2022年9月5日
静岡県防災・原子力学術会議
(原子力分科会) 資料②

浜岡原子力発電所における火災対応について

(2021年11月22日 内部火災対応でのご質問・ご意見を受けての説明)

2021年11月22日の静岡県防災・原子力学術会議において、弊社の内部火災対応の説明に対し、火災対応体制や訓練、公設消防との連携についてご質問・ご意見をいただいたため、弊社の火災対応体制や公設消防との連携、資機材等の運用について具体的に説明する。

資料①-1 火災発生時の初動対応体制

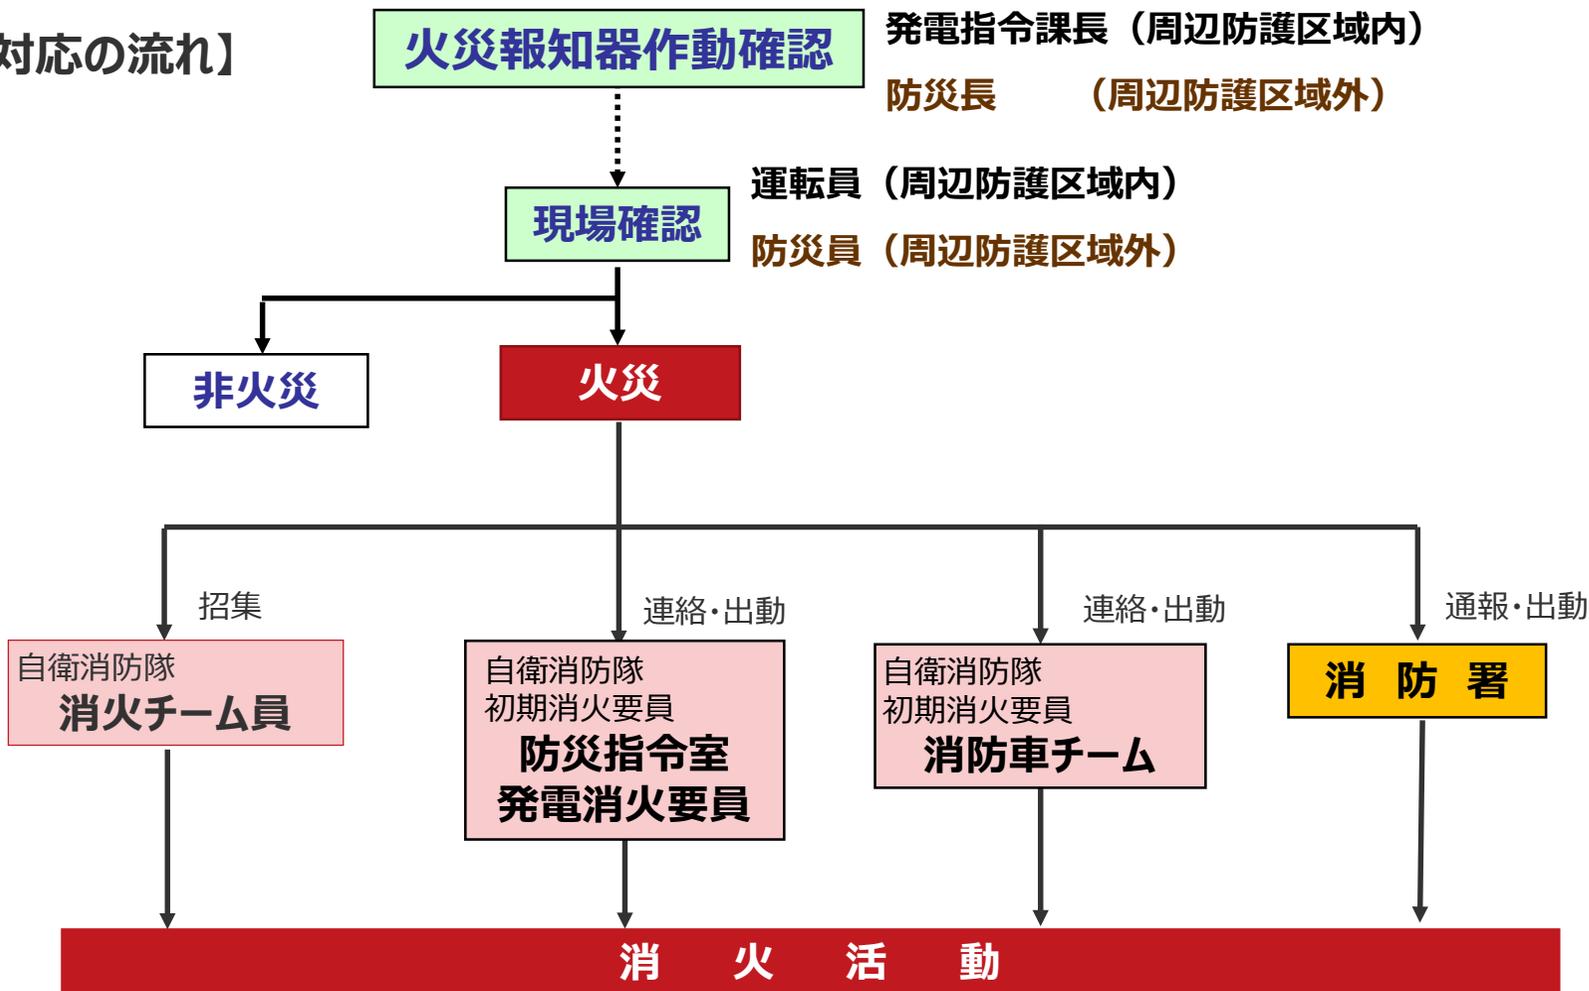
火災対応に関するご質問・ご意見	回答
<p>①【火災対応体制や訓練について】 火災対応の訓練や組織体制をどのようにしているか知りたい。 事故は対策を外れたところで発生する。ソフト対応はしっかりと準備することが必要。県民の安心につながる情報としてソフト側の対応も説明に加えてほしい。</p>	<p>資料①-1火災発生時の初動対応体制 資料①-2火災発生時の初動対応の流れ 資料①-3消火要員の訓練</p>
<p>②【公設消防との連携について】 初期消火は中部電力だと思うが、公設消防とのすみわけ・連携をどうしているかも知りたい。 装備を装着した上での訓練や公設消防との意見交換を行っているか。</p>	<p>資料②-1公設消防との連携 資料②-2公設消防との合同訓練</p>
<p>③【消火活動用資機材、放射線管理資機材について】 公設消防は放射物質の扱いが分からない。防護資機材含め、ソフト対策も説明を聞きたい。 公設消防は自分たちの隊員の安全確保が前提での消火活動となる。放射線の線量管理など公設消防との連携では気を付けるべきポイント。公設消防と意識や設備を合わせておくことが重要。</p>	<p>資料③-1消火活動用資機材 資料③-2管理区域入域手順</p>

- 発電所には初期消火要員が常駐し、万一の火災に備えている。
- 火災発生時には初期消火要員に加え自衛消防隊（消火チーム員）を招集し、消火にあたる
